Gemeinde Grafenau

Bebauungsplan und örtliche Bauvorschriften  
„Erweiterung Mittenbühl-Nord“

## Frühzeitige Beteiligung nach § 3 Abs. 1 BauGB

Stellungnahmen und Beschlussvorschläge, Stand: 27.02.2023 / 30.04.2024

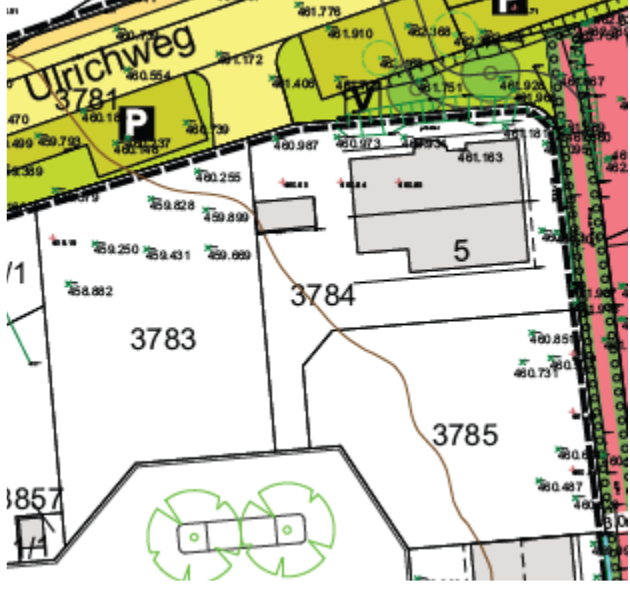
Lfd. Nr.	Öffentlichkeit	Anregungen / Stellungnahmen	Behandlungs-/Beschlussvorschlag
		<p>keine eigene Kanalisation geben soll und darauf gehofft wird, dass Sickerschächte und Regenauffangbecken über unserem Höhenniveau die Überlastung der Kanalisation im Mittenbühl verhindern sollen. Wir bitten sehr darum, dass dann fachlich auch genau geprüft wird und wir bei Planungsfehlern oder den billigeren Alternativen nachher nicht die sind, die es "ausbaden" müssen.</p> <p>Weiterhin haben wir damit gerechnet, dass der tiefste Punkt auch nach Aufschüttung noch bei unserem Grundstück hinten bei der Südseite verbleibt. Da haben wir wenigstens nur Werkräume und könnten die Türe beim Carport aufmachen um das schlimmste zu verhindern und Wasser ablaufen lassen zu können. Würde der tiefste Punkt durch die Gemeinde nach Norden verlegt, läuft es uns ggf. in die Wohnräume im Untergeschoss.</p> <p>Da wir durch den Bebauungsplan zu der Nord-Süd-Dachausrichtung gezwungen waren, haben wir jetzt für die Ostseite eine Solaranlage bestellt und außerdem eine Wärmepumpe eingebaut, bei der die kalte Abluft etwas abziehen können sollte. Jetzt haben wir Sorge, dass die Aufschüttung, seitens der Gemeinde, plus eventuell das Aufschütten der neuen Bewohner damit sie einen ebenen Garten zur Straße haben, zu einer hohen Betonstützmauer direkt vor unseren Fenstern führen könne. Sicherlich ist es irgendwie möglich durch den Bebauungsplan festzulegen, dass die Böschung mit den Sträuchern etwas gestaffelt verlaufen soll. Dann würde unsere Wärmepumpe nicht dauernd ihre eigene kalte Abluft einziehen die in einem Loch "liegen" bleiben würde. Wir möchten von der Gemeinde einfordern, dass in dem zu begrünenden Streifen gar keine Stützmauer platziert werden darf.</p> <p>Der Plan, den Streifen mit heimischen Holzgewächsen zu bepflanzen begrüßen wir sehr. Eine Naturhecke (ohne hässliche Buchsbaumkasten), wie sie in anderen Mittenbühlgegenden schon seitens der Gemeinde eingepflanzt wurde, würde den Verlust der alten Hecken am Feldrand für die Umwelt etwas mildern und uns auch gefallen. Wir möchten aber auch, dass seitens der Gemeinde danach geschaut wird, dass es den Vorgaben entsprechend angelegt wird.</p> <p>Die First- und Traufhöhe im neuen Gebiet mit 9,5 und 6,5 m erscheint im Gegensatz zu unserem Bebauungsplan 4,5 und 3,7</p>	<p>In den Örtlichen Bauvorschriften wird festgesetzt, dass Aufschüttungen und Abgrabungen in der überbaubaren Grundstücksfläche 1,0 m Höhe/Tiefe nicht überschreiten.</p> <p>Im Textteil wird die Festsetzung ergänzt, dass erforderliche Stützmauern bis 1,5 m für private Grundstücksgrenzen zulässig sind.</p> <p>Für den Eingriff in das geschützte Biotop am Nordrand wird eine gleichwertige Ersatzpflanzung durchgeführt bzw. eine Verpflanzung der bestehenden Hecke wird geprüft.</p> <p>Die Anregung zur Bezugshöhe wird berücksichtigt und zwischen der geplanten Erschließungsstraße und dem Bestand vermittelnd</p>

Lfd. Nr.	Öffentlichkeit	Anregungen / Stellungnahmen	Behandlungs-/Beschlussvorschlag
		<p>m sehr hoch, vor allem, da das Gelände hinter uns auch noch angehoben werden soll. Wir möchten darum bitten, dass beim Festlegen der Bezugshöhe beachtet wird, dass die Gebäude hinter uns keine erschlagenden Hochhäuser werden, sondern wenn auch etwas höher, es einen fließenden Übergang zum alten Mittenbühl gibt, der unser Dach nicht allzu sehr beschattet. Vor allem für unsere Nachbarn im Ahornweg, die auch noch Garten und Terrassen nach hinten haben, würden wir auch ein bisschen mehr Abstand zu den Baufenstern befürworten. Uns wurde am Ende der Planungsphase zwar noch angeboten, dass wir noch ein paar Zentimeter bis zur Nachbarhaushöhe hoch dürften, was allerdings da schon zu spät zum Umplanen und wegen der Einfahrtshöhe nicht mehr möglich war. Wir bitten Sie, das nicht als Argument zu nehmen, um unsere Punkte nicht zu beachten.</p> 	<p>festgesetzt. Zudem wird mit der Festsetzung des WA 1.1 bei den Gebäuden zur Bestandsbebauung hin die maximale Traufhöhe auf 4,5 m und maximale Firsthöhe auf 7,5 m herabgesetzt (siehe Schnittzeichnung).</p>

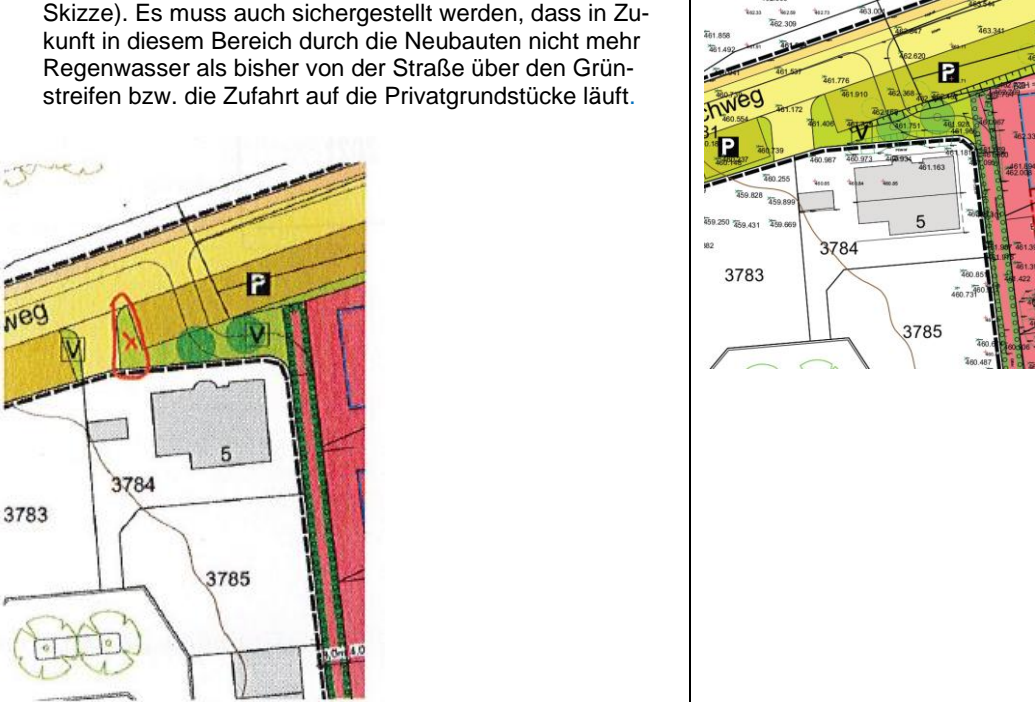
4	<p><b>Stellungnahme 4</b>                      Schreiben 18.12.2021</p>	<p>Ich nehme Bezug auf den Bebauungsplan "Erweiterung Mittenbühl Nord", der in den Bekanntmachungen der Gemeindenachrichten am 11.11.2021 veröffentlicht wurde. Wie telefonisch mit Ihnen besprochen möchte ich den Sachverhalt der Zufahrt zum Flurstück 3783 klären.</p> <p>Als Miteigentümerin möchte ich darauf hinweisen, dass bei dem veröffentlichten Bebauungsplan die bisher vorhandene Zufahrt</p>	<p>Wird zur Kenntnis genommen.</p> <p>Die Planung wurde entsprechend angepasst.</p>

Lfd. Nr.	Öffentlichkeit	Anregungen / Stellungnahmen	Behandlungs-/Beschlussvorschlag
		<p>des Flurstücks 3783 aus Richtung Ulrichweg bei der Planung der Parkplätze nicht berücksichtigt wurde.</p> <p>Ich bitte darum, wie von Ihnen zugesagt, die Zufahrt aus Richtung Ulrichweg zum oben genannten Flurstück entsprechend dem ursprünglichen Bebauungsplan zu berücksichtigen und vorzusehen. Sollte ich keine Rückmeldung erhalten, gehe ich davon aus, dass die Zufahrt für das Flurstück 3783 weiterhin aus Richtung Ulrichweg bestehen bleibt.</p>	
5	<p><b>Stellungnahme 5</b>                  Schreiben vom 20.12.2021</p>	<p>Unsere Stellungnahme enthält beide Sichten: Gemeinsames der drei 13b-Gebiete und Spezielles, das auf ein einzelnes Baugebiet zutrifft.</p> <p><u>Stellungnahme zu Bebauungsplänen</u>                  1.) Erweiterung Mittenbühl- Nord. 2.) Malmshheimer Weg-Nord.                  3.) Oberäcker</p> <p>A) Gemeinsames in den drei 13b-Gebieten:                  - Städteplanung: In allen drei geplanten Baugebieten sind in Ortsrandlage Baufenster mit Firsthöhen von 12,5 m plus 1,0 m „Technik“ vorgesehen. Bei geplantem Sattelgeschoß und Flachdach ergeben sich massive Baukörper, wie in einem Industriegebiet. In der Wohn-Nachbarschaft von keinem der drei 13b-Gebiete existieren bisher so riesige Gebäude.                  Das beschworene <u>Anpassung an vorhandene Bausubstanz existiert nicht</u>. Die Firsthöhen müssen verringert werden. <u>Forderung: 8 m max. Firsthöhe bei allen drei 13b-Gebieten.</u></p>	<p>Wird zur Kenntnis genommen und im Rahmen der jeweiligen Bebauungspläne behandelt.</p>
